Viðaukasamningur um viðbyggingu við Fjölbrotaskólann í Breiðholti

Viðauki við samning mennta- og barnamálaráðuneytisins við Reykjavíkurborg um viðbyggingu fyrir verknámsaðstöðu við Fjölbrautaskólann í Breiðholti

Málefni: *Stækkun verknámshús Fjölbrotaskólans í Breiðholti – uppfærsla útreikninga*

Málefni: *Stækkun verknámshús Fjölbrautaskólans í Breiðholti við Hraunberg*

Tafla 1: Samanburður valkosta

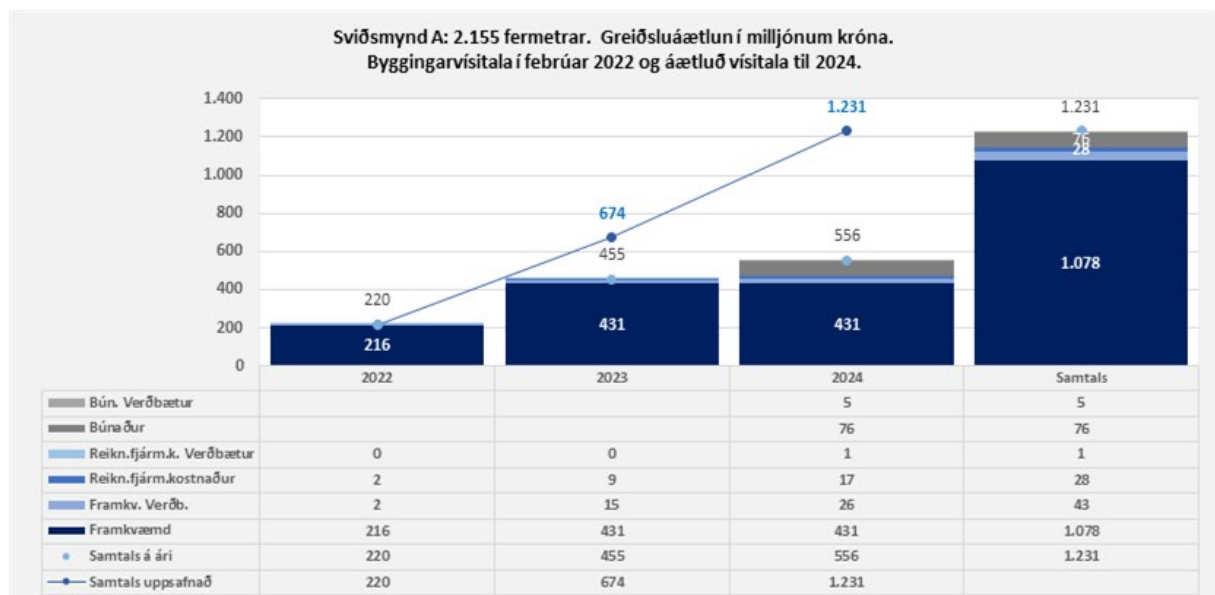
FSRE hefur uppfært útreikninga frumathugunar m.v. febrúar vísitölu 2022. Auk þess hefur FSRE reiknað út ef farið yrði í B) 160 m² stækkun eða í C) 245 m² stækkun. Þessum valkostum hefur verið stillt upp til samanburðar í töflu 1. Einnig vísast í minnisblað FSRE til MRN dags. 16.02.2022.

(A) Samþykktir fermetrar skv. frumathugun, 2.155 m²

(B) $2.155 + 160 \text{ m}^2 = 2.315 \text{ m}^2$ (Gluggavinnsla 160 m² brúttó)

(C) $2.155 + 245 \text{ m}^2 = 2.400 \text{ m}^2$ (Gluggavinnsla, kennslustofa nr. 10, stækkun verkstæði raflagna, samtals 245 m² brúttó)

Tillaga að stækkun V2 um 245 m² samtals 2.400 m²

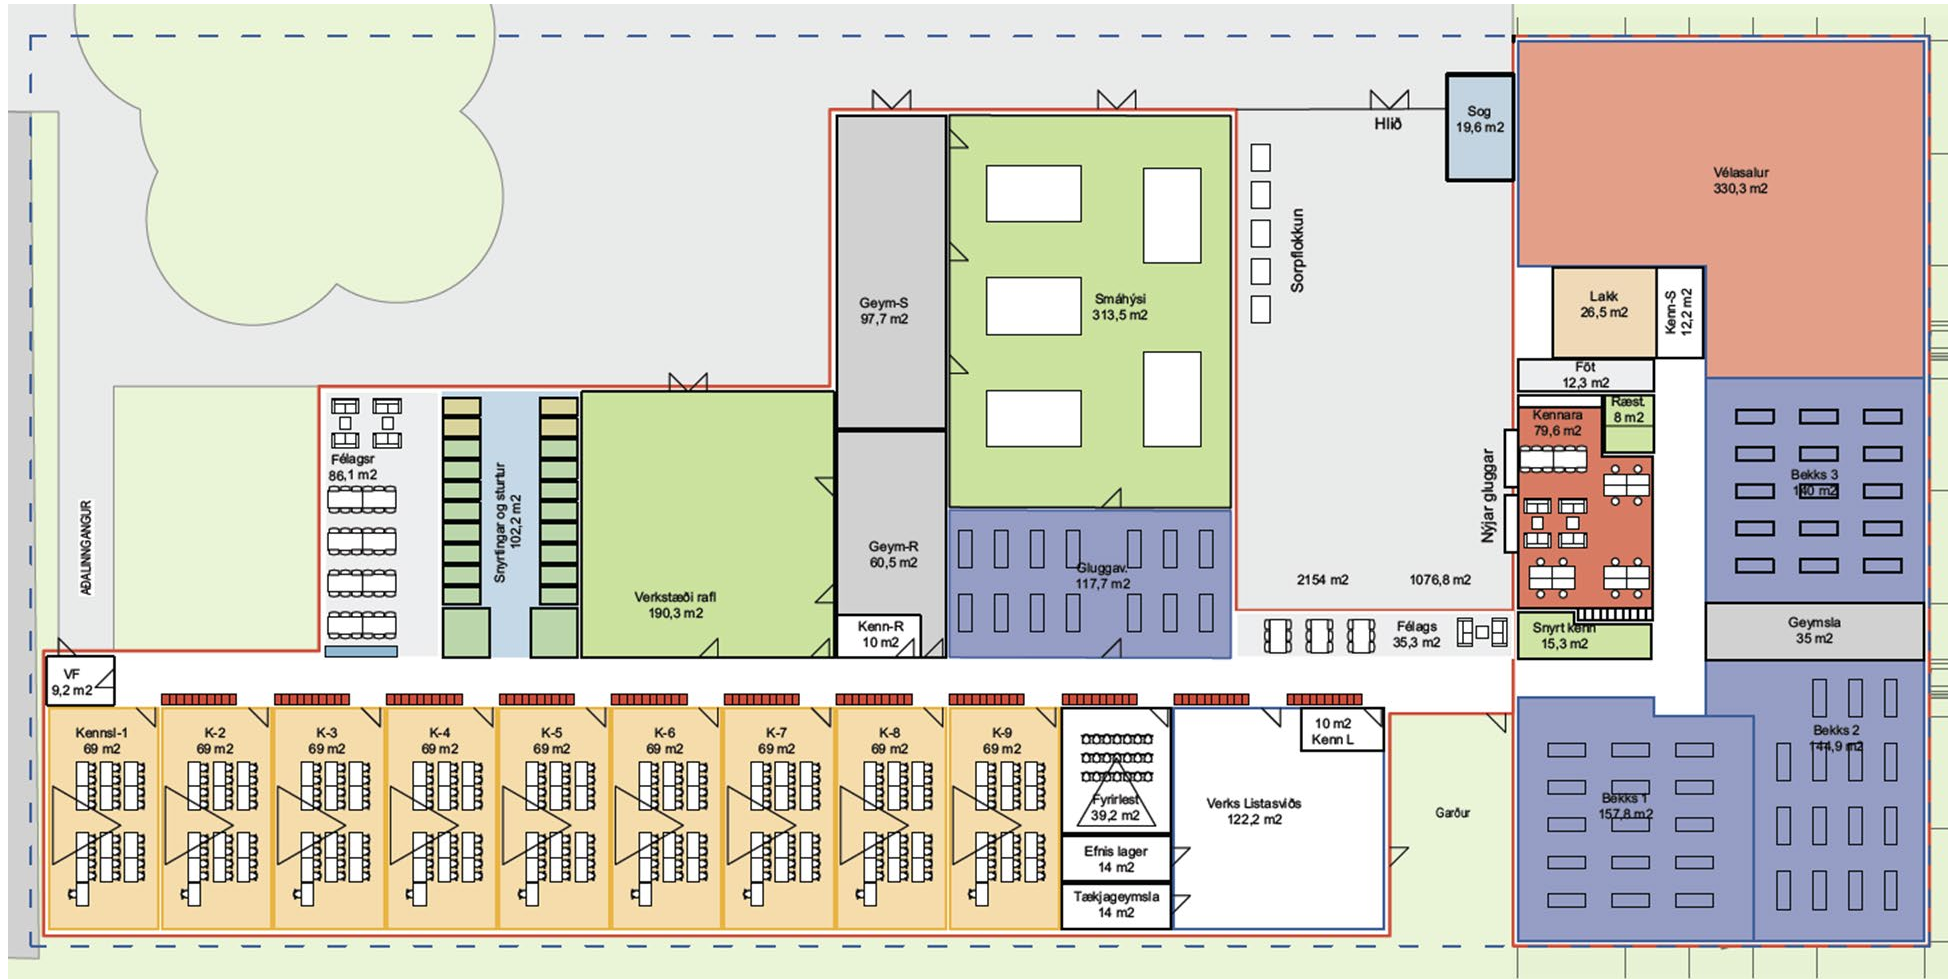
Þegar byrjað er að máta rýmin inn í nýbygginguna, kemur í ljós að gluggavinnsla húsnæði (140 m²) sem nú fer fram í skýli fyrir utan (mynd 2) getur ekki komist fyrir inni í núverandi húsnæði eins og frumathugun verkefnisins gerir ráð fyrir. Þetta skýli fer niður þegar nýbyggingin kemur. Tilgangur gluggavinnslunnar er að smíða glugga, búa til aðstöðu fyrir inniveggjasmíði, til þess að olúbera veggklæðningar og fyrir annað sem til þarf varðandi byggingar. Þessi aðstaða þarf að vera sem næst smáhýsa smíðinni. Bekkjasalir eru þrír í núverandi húsnæði og eru fullnýttir í dag og ekki hægt að fækka þeim. Vinnurými listkennslu fer úr núverandi húsnæði, en nauðsynlegt og mjög brýnt er að stækka núverandi vélasal (230 m² í dag), svo uppfylli öryggiskröfur um fjarlægð milli tækja í vélasal. Í dag rúmar vélasalurinn ekki allar þær vélar sem eiga að rúmast í honum og er verið að setja vélar inn í bekkjasalina. Allir nemendur í bekkjasölum þurfa að nota vélasalinn og er mikill ágangur og erill í vélasalnum.

> **Stækkun nýbyggingar vegna gluggavinnslu nettó 140 m².**

Húsnæðibraut, þarf sér kennslustofu, stofa nr. 10, þar sem kennslustofur á millilofti í núverandi skemmu uppfylla ekki aðgengi fyrir alla né lofthæð. Húsnæðibraut samnýtir einnig tvær stofur með raflögnum, það er stofa 8 og 9.

> **Stækkun nýbyggingar vegna kennslustofu nr. 10 nettó um 69 m².**

Verkstæði raflagna þarf að vera 240 m² til að koma allri aðstöðu fyrir og minnka ekki það rými sem raflagnir hafa í dag.

> **Stækkun nýbyggingar vegna verkstæði raflagna nettó um 20 m².**

Samtals nettó stækkun 229 m², sem gerir brúttó um 245 m².

Sjá meðfylgjandi tillögur að „fótspori“ fyrir annarsvegar V2 (nýbygging 2.155 m²) og hinsvegar stækkun (nýbygging 2.400 m²). Í tillögu V2 er rými smáhýsasmíði og raflagnaverkstæðis minnkað til að koma fyrir gluggavinnslunni, sem þrengir mjög að kennslunni í þessum rýmum.

Valkostur V2 samtals um 2.155 m²
